## **Návrh zmien a doplnkov ÚPD Mesta Bardejov - č. 38**

## **Správa (informácia) o postupe obstarávania a prerokovania návrhu zmeny Územného plánu mesta Bardejov ZaD č. 38**

## ÚPN Mesta Bardejov, Zmeny a doplnky – zmena č. 38

– Vyhodnotenie stanovísk a pripomienok s návrhom rozhodnutia o stanovisku a pripomienke

## **1 NÁVRH PRIESTOROVÉHO USPORIADANIA A FUNKČNÉHO VYUŽITIA ÚZEMIA** m 1:10 000

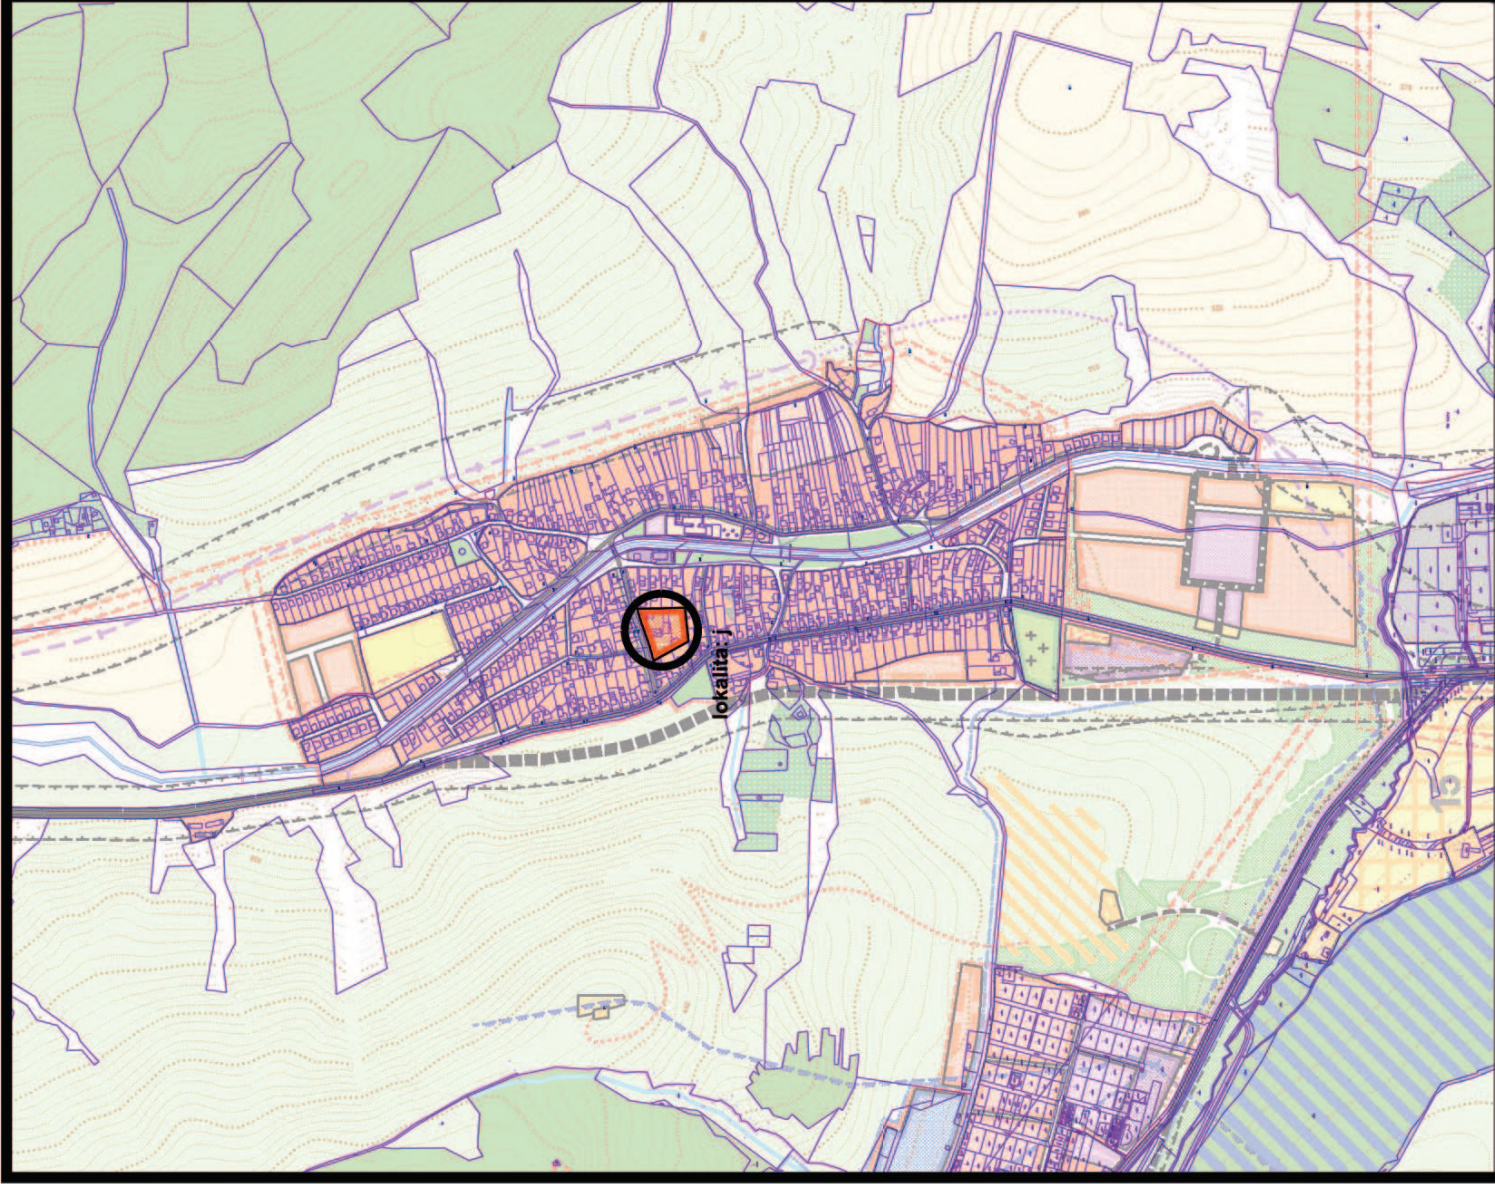
*V ZaD č. 38, lokalita „b“ je navrhnutá úprava plôch pre zástavbu časti pozemkov za ul. Pri štepanici a Tehelnou ul. tak, aby bol možný prístup k týmto lokalitám, napr. z bezpečnostných dôvodov, min. z dvoch strán – teda aby prístup k lokalite bol zokruhovany.*

Podľa námietok bola spracovaná úprava návrhu zmeny v lokalite „b“ tak, že komunikácie je vedené súbežne s terajšou komunikáciou so spoločným napojením na cestu I/77 ul. Duklianska.

*V upravenom návrhu ZaD č. 38, lokalita „b“ je navrhnutá úprava plôch pre zástavbu pozemkov za ul. Pri štepanici a Tehelnou ul. tak, aby bol možný prístup k lokalitám a umožnená výstavba aj na parcelách, ktorú požadovala spoločnosť PROFI STAV BARDEJOV s.r.o.,*
